RESOLUCIÓN No.

Nº - 1917

“Por medio de la cual se otorga un permiso de vertimientos y se dictan otras disposiciones”

Figura 2. Plano localización georreferenciada de las descargas al cuerpo de agua

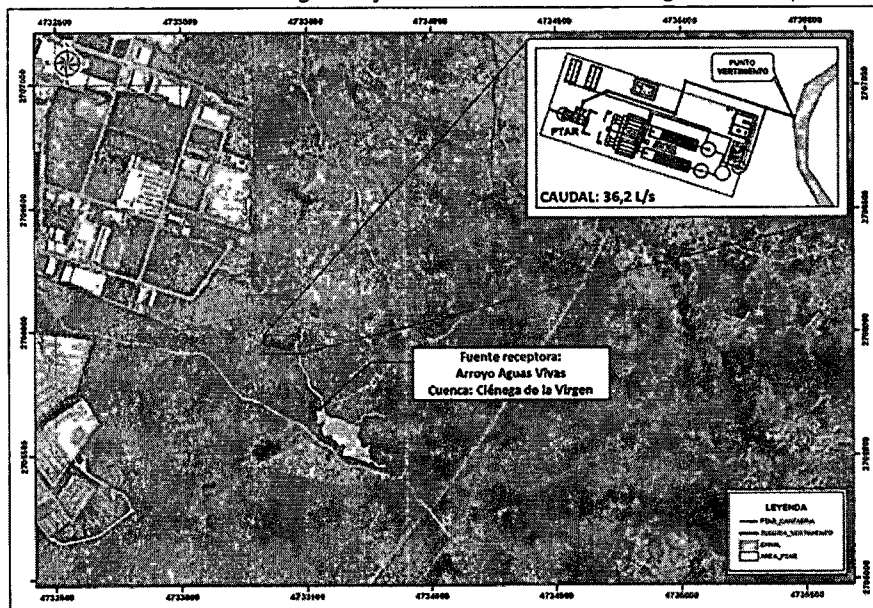
Características de las actividades que generan el vertimiento	X		Cumple, Actividades domésticas provenientes de la zona residencial.
Plano donde se identifique origen, cantidad y localización georreferenciada de las descargas al cuerpo de agua o al suelo.	X		Cumple
Nombre de la fuente receptora del vertimiento indicando la cuenca hidrográfica o unidad ambiental costera u oceánica a la que pertenece	X		Cumple, Las descargas del vertimiento se realizarán en el arroyo Aguas Vivas, la cuenca hidrográfica a la cual pertenece es la Ciénega de la Virgen.
Caudal de descarga expresada en litros por segundo	X		Cumple, 36.2 l/s
Frecuencia de la descarga expresada en días por mes	X		30 días/mes
Tiempo de la descarga expresadas en horas por día	X		24 horas/día
Tipo de flujo de la descarga indicando si es continuo o intermitente	X		Continuo
Caracterización actual del vertimiento existente o estado final previsto para el vertimiento proyectado de conformidad con la norma de vertimientos vigente.	X		A la fecha no se ha dado inicio a la construcción del proyecto, pero se proyecta que el estado final previsto para las aguas residuales domésticas tratadas, son los establecidos en la Resolución 631 de 2015, que establece los límites máximos permisibles para el vertimiento a cuerpos de agua superficial..

Figura 5. Esquema de diseño de la PTAR del proyecto urbanístico La Cantabria.

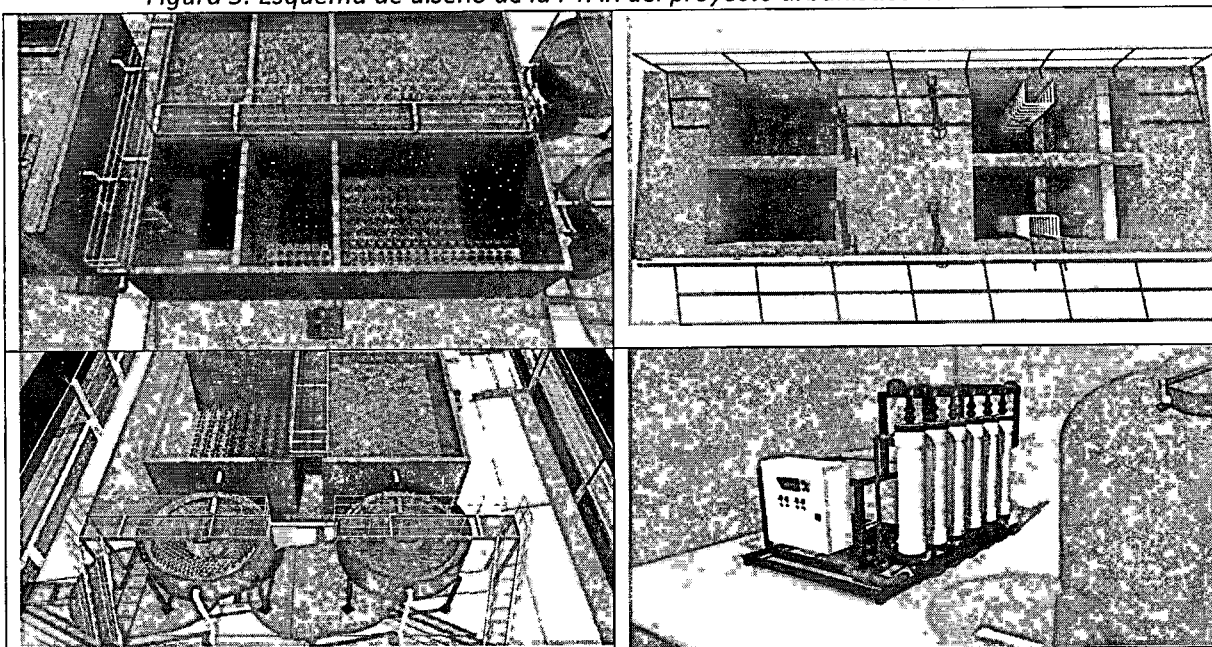
- El documento técnico de solicitud allegado, contiene información referente a la ubicación y descripción de la operación del sistema en sus diferentes etapas, memorias técnicas y planos del sistema propuesto, según lo dispuesto por el Reglamento técnico para para el sector de agua potable y saneamiento básico-RAS 2017.

- De acuerdo a la información aportada, se evidencia que el sistema de tratamiento propuesto tendrá diferentes protocolos de control que evitarán verter aguas sin tratar, entre los que cabe resaltar, que la planta estará dividida en dos módulos, los cuales pueden llegar a manejar cada uno el caudal completo de tratamiento de la planta por un periodo de un mes antes de llegar a un efecto de desestabilización, tiempo suficiente para lograr estabilizar la operación.

- Todos los equipos electromecánicos como bombas, aireadores, etc., que conforman las diferentes etapas del tratamiento, contarán con un equipo de respaldo, que permitirá su reemplazo inmediato ante cualquier falla eléctrica o mecánica del equipo; adicional, el sistema contará con un generador eléctrico de respaldo, en el caso de alguna falla eléctrica en la zona, lo que le permitirá mantener la autonomía eléctrica de la PTAR.

- Adicional, se propone una estación de bombeo que cumpla las veces de tanque de igualación para un periodo de regulación de 12 horas, que logra almacenar el volumen para bombear la mitad del caudal de tratamiento de la planta, permitiendo (si se necesita) suspender la operación de uno de los módulos del sistema dejando siempre un módulo operando, además de bombear las aguas directamente al tratamiento fisicoquímico en el caso extremo que el tratamiento biológico no puedan operar (cabe recordar que el tratamiento anaeróbico no tiene ningún equipo mecánico).

- El sistema contará con un proceso fisicoquímico, el cual funciona con la aplicación de coagulante, en el caso de que los sistemas biológicos lleguen a tener alguna falla de operación. Este proceso permitirá tratar toda el agua residual por este medio y llegar a las condiciones de tratamiento esperadas por el proceso.

Figura 8. CONDICION 1: CAUDAL MINIMO DEL CAUCE (2 l/s)

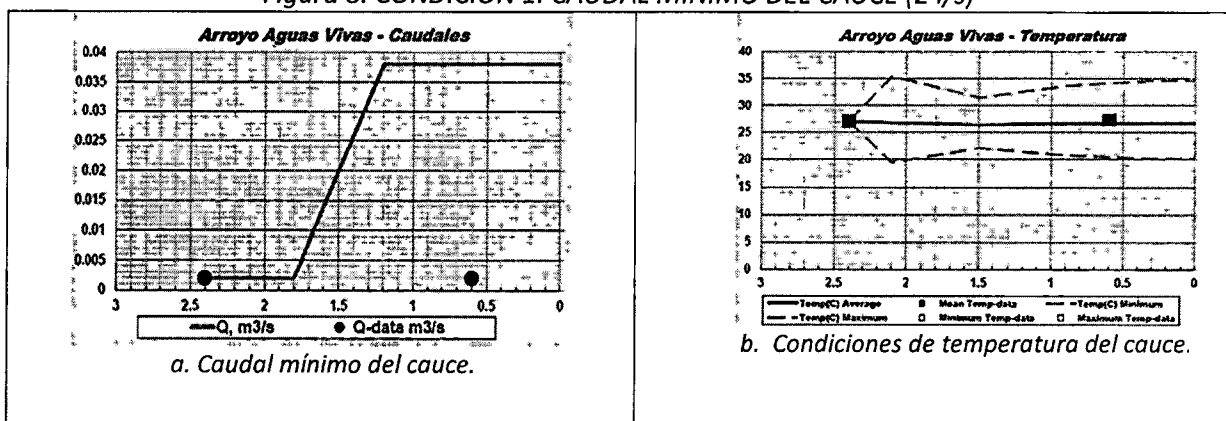
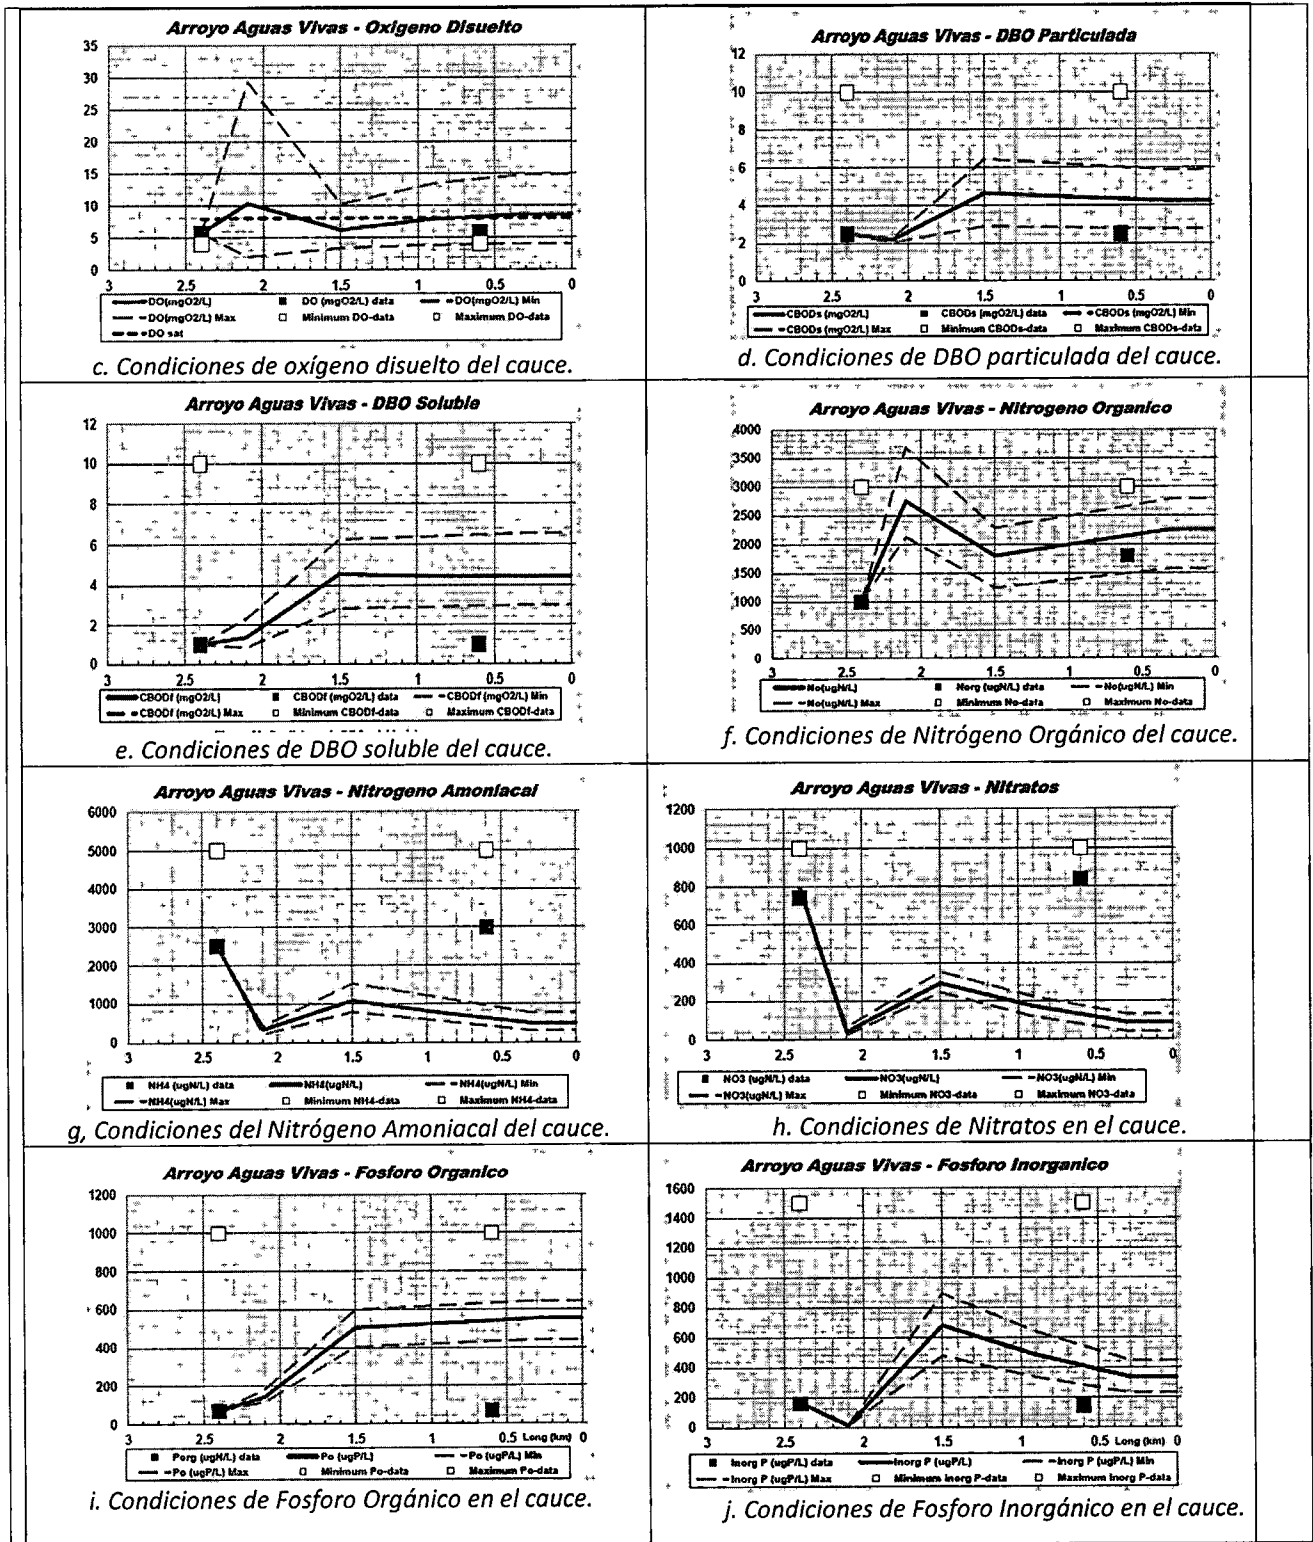
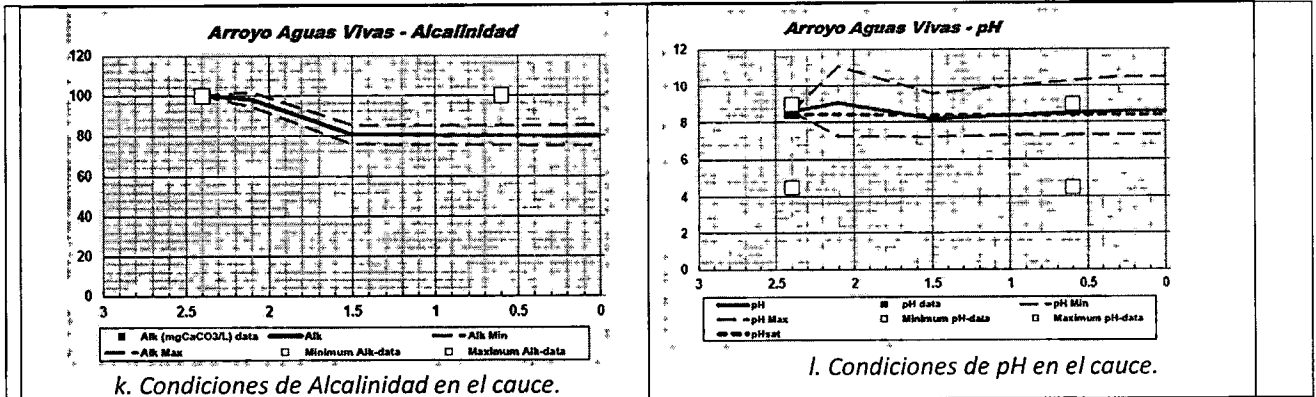
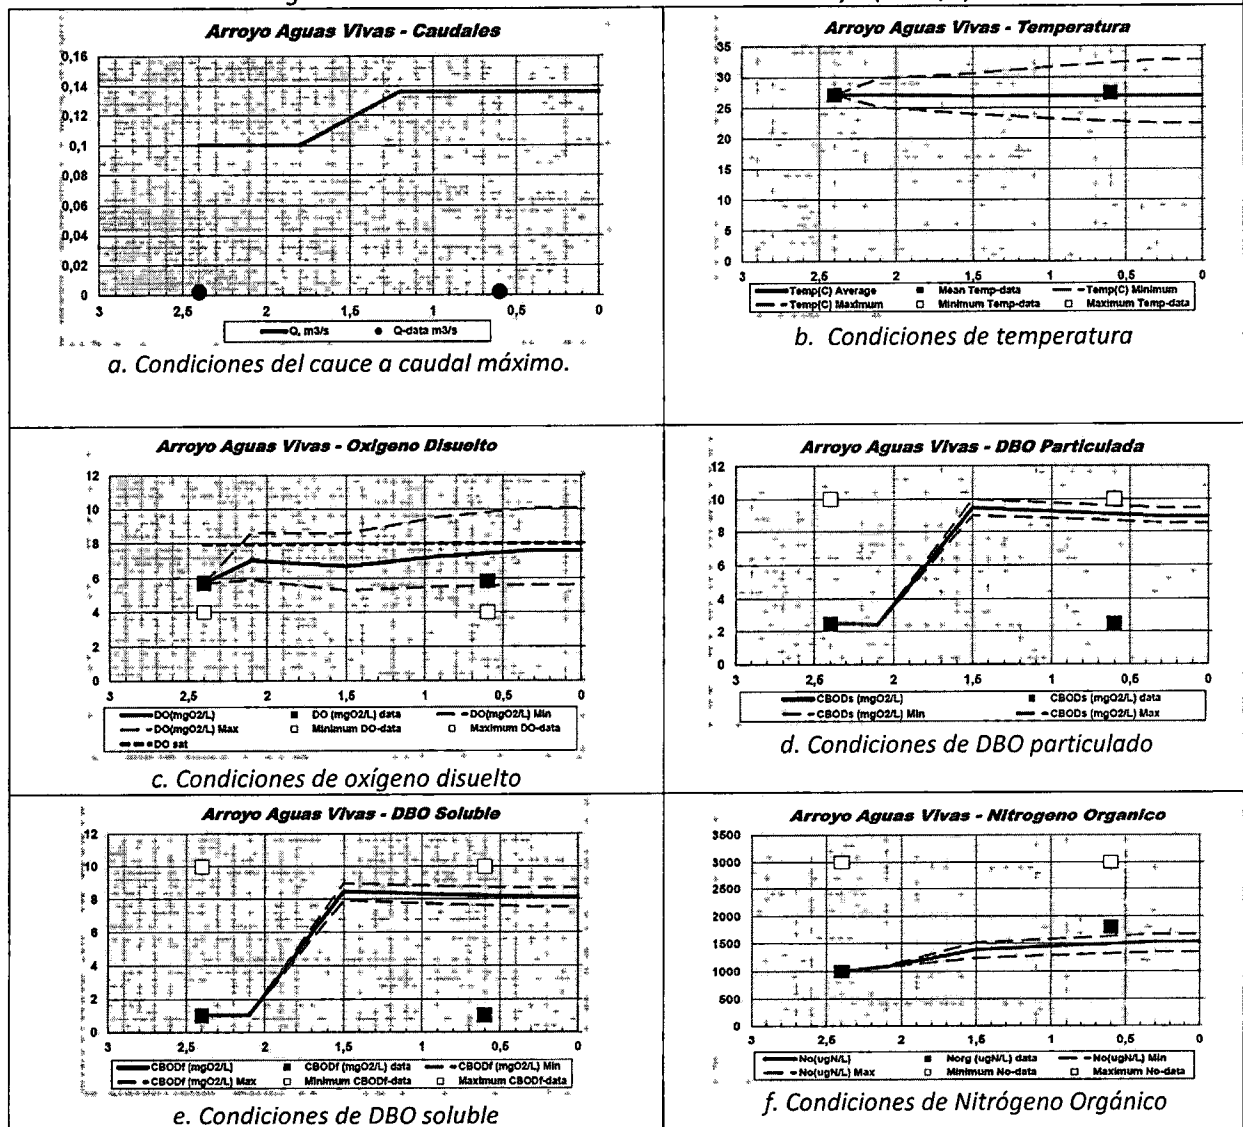
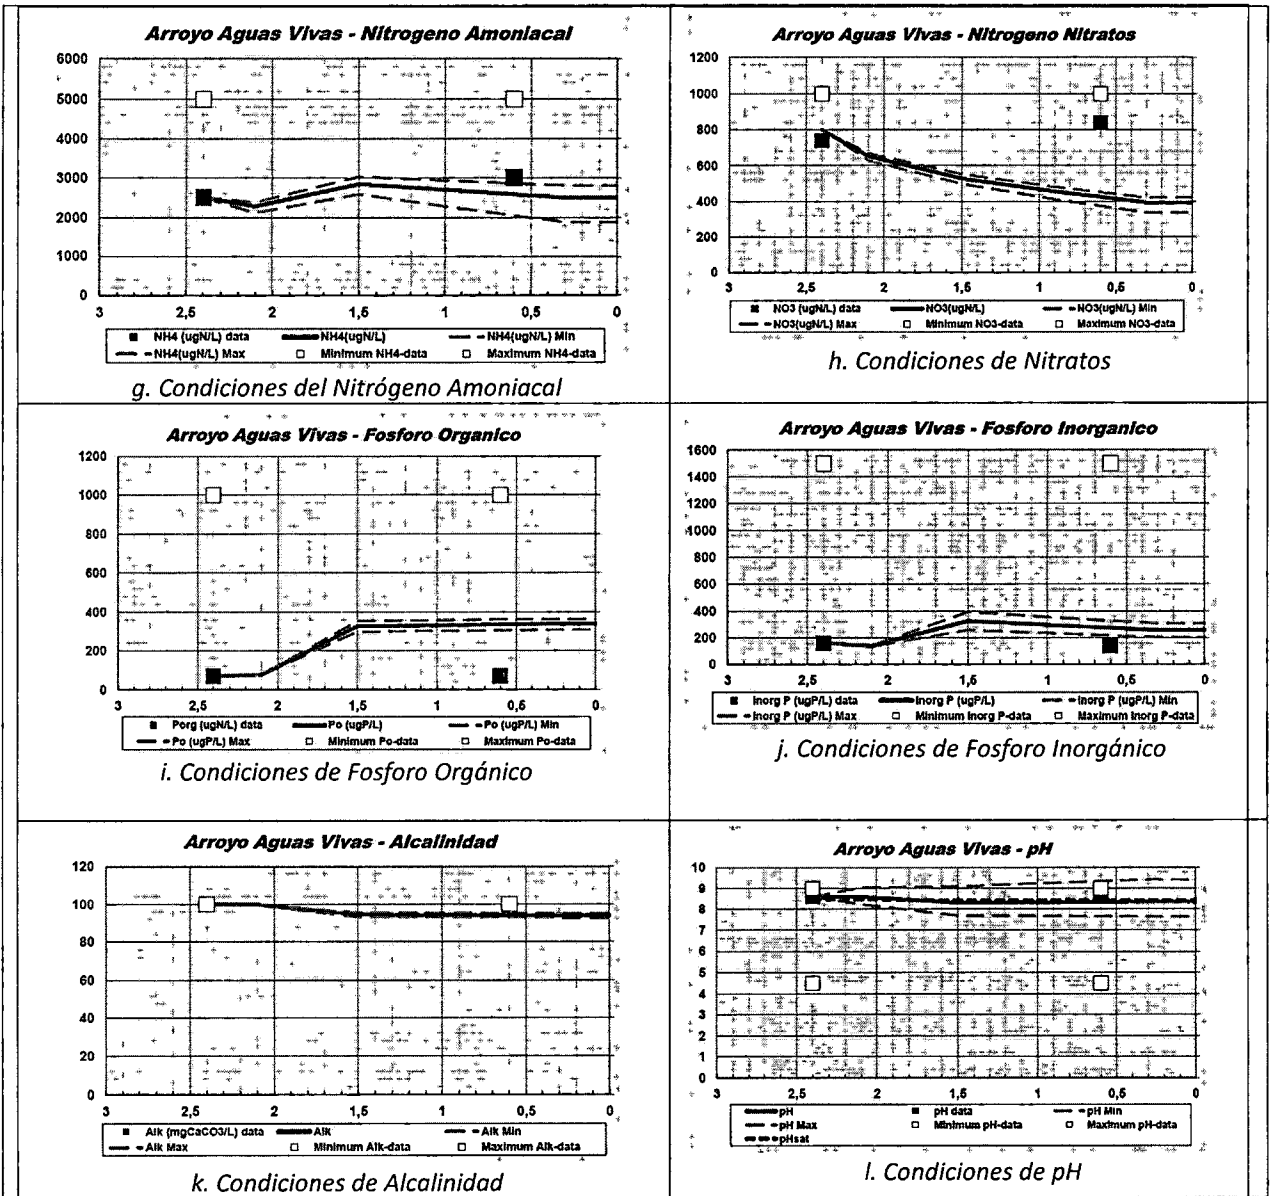
- En la modelación realizada mediante el software QUAL2K, se hizo el análisis para dos escenarios (época seca-época húmeda), en términos generales los parámetros fisicoquímicos evaluados en el modelo, arrojaron resultados permisibles en la Resolución 631 de 2015 en su artículo 8, lo que se sustenta en la tecnología y los mecanismos de control propuestos para la PTAR del proyecto, garantizando la conservación del cuerpo de agua y disminuyendo los posibles impactos asociados a esta actividad.

- En cuanto a las concentraciones de nitrógeno y fósforo, los resultados de la modelación indican que se pueden presentar aumentos en los niveles de estos parámetros, no obstante, los niveles alcanzados se encuentran muy por debajo de las condiciones límites, que deben existir en el cuerpo de agua para que haya afectación por eutrofización; con lo cual se considera, que el cuerpo de agua genera un efecto de reducción de nutrientes en el trayecto simulado. Los resultados obtenidos en la modelación presentada, se pueden observar en la siguiente tabla:

- De acuerdo con el análisis hidrológico e hidráulico presentado en los resultados de modelación de la calidad del agua del arroyo Aguas Vivas., se considera pertinente realizar las obras hidráulicas necesarias, que garanticen la correcta evacuación de las aguas en el cauce del arroyo, a fin de evitar la alteración de las características fisicoquímicas y biológicas del cuerpo de agua.
